H.B.ロビンソン 2号機 炉心槽割れに係る 対応状況について

2024年1月18日
原子力エネルギー協議会

1. 炉心槽破断時の安全停止について 〔質問回答〕

炉心槽全周破断時の安全停止について②（地震時）

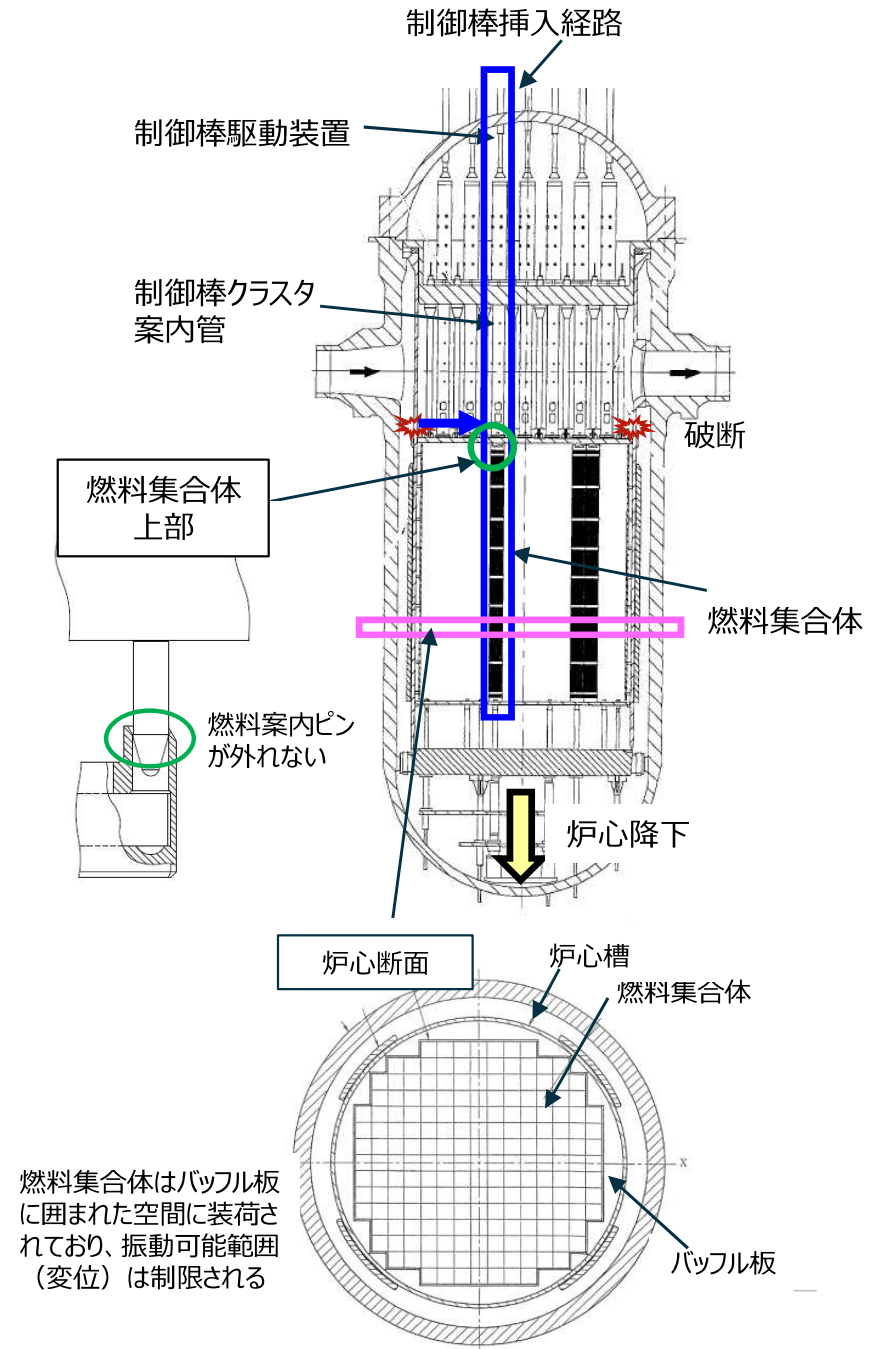
- 制御棒の挿入経路は、制御棒駆動装置、制御棒クラスタ案内管及び燃料集合体である。
- 制御棒駆動装置及び制御棒クラスタ案内管の支持状態は炉心槽破断前後で変わらないため、地震時の変位は変わらない。
- 炉心槽破断により炉心は降下するが、燃料案内ピンから燃料集合体は抜けず、燃料集合体の上下端は燃料案内ピンとかん合した状態である。また、燃料集合体は炉心槽内側のバッフル板で囲まれた空間にあり、地震時には限られた空間で振動するため、変位は制限される。
- 炉心降下の状態でも制御棒先端は燃料集合体に挿入されており、また、地震により加振された場合でも制御棒の挿入経路の変位は制限されるため、制御棒は燃料集合体に挿入される。
- 通常運転時において、炉心槽出口ノズルの近傍にある制御棒クラスタ案内管は、出口ノズルへ向かう1次冷却材が作用する厳しい横流れ環境で、制御棒挿入性に問題ないことを確認している。炉心槽破断に伴いバイパス流（炉心槽外面から内側に向かう流れ）が発生するが、その分、主流の割合は低下するため、横流れが有意に厳しくなることはなく、制御棒の挿入性に問題はないと考えられる。

押えリングの応力緩和の影響

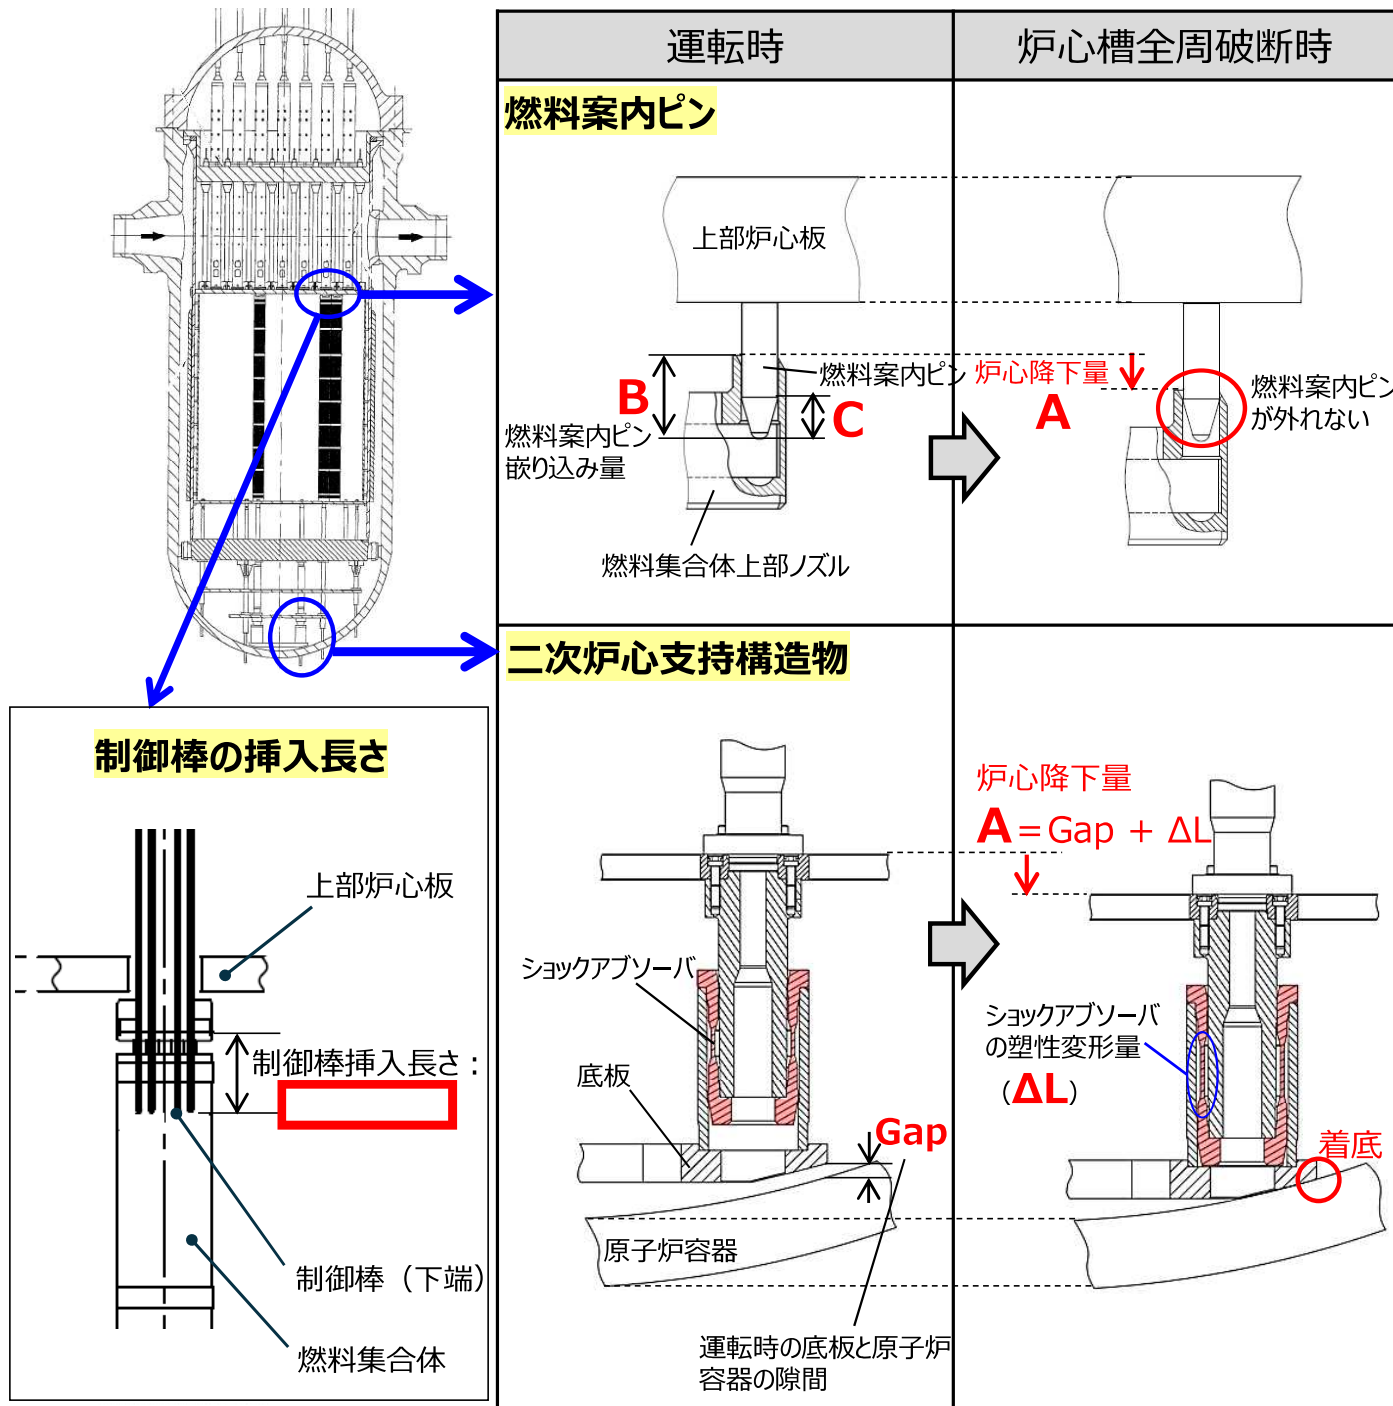
- 仮に押えリングが応力緩和（リラクゼーション）した場合、炉心槽上端の支持条件が変化するため、炉心槽の振動挙動が変化する可能性があるが、国内プラントについては、応力緩和によって押えリングが機能を喪失する可能性がないことを高経年化技術評価のとおり確認済みであり、炉心槽の振動挙動が有意に変化することは無い。
